**Conselho Municipal de Patrimônio Histórico, Arqueológico,
Artístico e Cultural de Uberlândia**

1 **ATA DA 5ª (QUINTA) REUNIÃO ORDINÁRIA DO CONSELHO DELIBERATIVO E**
2 **CONSULTIVO MUNICIPAL DO PATRIMÔNIO HISTÓRICO, ARQUEOLÓGICO,**
3 **ARTÍSTICO E CULTURAL DE UBERLÂNDIA.** No dia 26 (vinte e seis) do mês de
4 Agosto do ano de 2014 (dois mil e quatorze), às 17h30 (dezesete horas e trinta minutos), na
5 Sala de Reuniões da Casa da Cultura, estiveram presentes nesta reunião os seguintes
6 conselheiros que assinarão a Ata a seguir: **Gilberto Neves** - Conselheiro Titular, Presidente
7 do Conselho, representante da Secretaria Municipal de Cultura, **Valéria Maria Queiroz**
8 **Cavalcante Lopes** – Conselheira Titular, representante da Secretaria Municipal de Cultura,
9 **Iraci José da Silva Filho**, Conselheiro Suplente, representante da Secretaria Municipal de
10 Planejamento Urbano, **Denise Elias Attux** - Conselheira Suplente, representante da Secretaria
11 Municipal de Cultura, **Pedro Leonardo da Costa** - Conselheiro Suplente, representante da

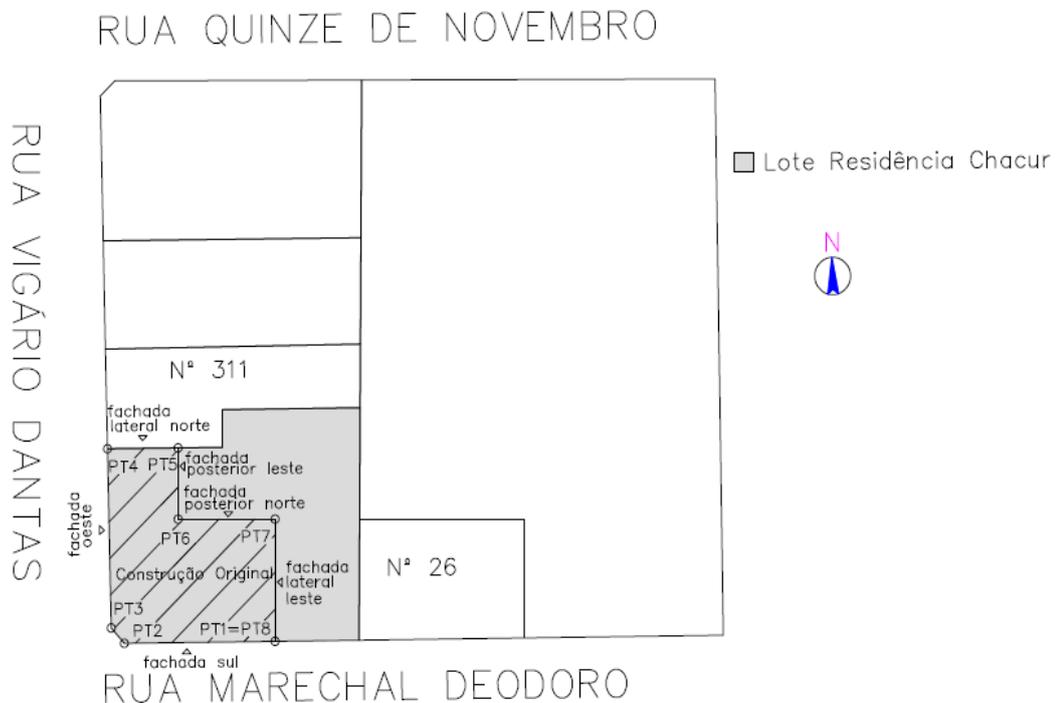
136 existe na confluência das avenidas Cipriano Del Fávero e Rua Princesa Isabel com a Rua
137 Olegário Maciel. Essa seria uma possibilidade de valorizar o Mercado e realizar um projeto
138 amplo que resolvesse essas questões pontuais. A conselheira **Denise Elias Attux**, se preocupa
139 com a possibilidade de abrir precedente na cobertura e criar a possibilidade de que outros
140 permissionários queiram ir “puxando” a cobertura e acredita que é necessário manter a
141 característica de área aberta. Essa cobertura vai alterar a volumetria do prédio e será uma
142 solução paliativa visto que não resolve o problema de calor e barulho em época de chuva.
143 Acredita que não é uma solução ideal nesse momento pois, é um elemento que interfere na
144 visibilidade se avaliarmos que será necessária a colocação de 22 metros de calha, o que
145 agridirá visualmente o prédio. Após as discussões e os argumentos apresentados o Conselho

146 entendeu que deveria haver primeiro uma votação sobre a proposta de fazer uma cobertura de
147 parte da área externa do Mercado, para depois deliberar sobre se acata o projeto apresentado.
148 Dessa forma, procedeu-se a votação de quem era a favor ou não de se fazer a cobertura de
149 parte da área externa do Mercado. O conselheiro **Júlio César Pereira Alvim** sugere que o
150 COMPHAC solicite à Prefeitura a elaboração de um projeto para adequar a área do Mercado
151 de acordo com as necessidades. O conselheiro **Aparecido Vani** questiona a elaboração de um
152 projeto grande tendo em vista que um projeto menor atende aos permissionários e também
153 acredita que um projeto moderno poderia ser compatível com o Mercado pois, segundo ele
154 um mega projeto poderia ter custos muito altos. **Dessa forma foi realizada a votação e**
155 **houve 12(doze) votos contra a execução de um projeto de cobertura da área externa do**

156 **Mercado entendendo que a edificação deverá manter a sua concepção original, e houve**
157 **1 (uma) abstenção.** O conselheiro **Júlio César Pereira Alvim** acredita que essa demanda vai
158 retornar ao Conselho e as sucessivas negativas fará com que se pense, no futuro, um projeto
159 mais amplo para o Mercado. Passou ao 6º ponto de pauta. A conselheira **Marília Maria**
160 **Brasileiro Teixeira do Vale** apresentou a planta baixa da Residência Chacur na qual está
161 indicado quais são as paredes originais edificação, as fachadas e volumetria. A conselheira
162 **Denise Elias Attux** fez a leitura das Diretrizes de Intervenção elaboradas por ela e pela
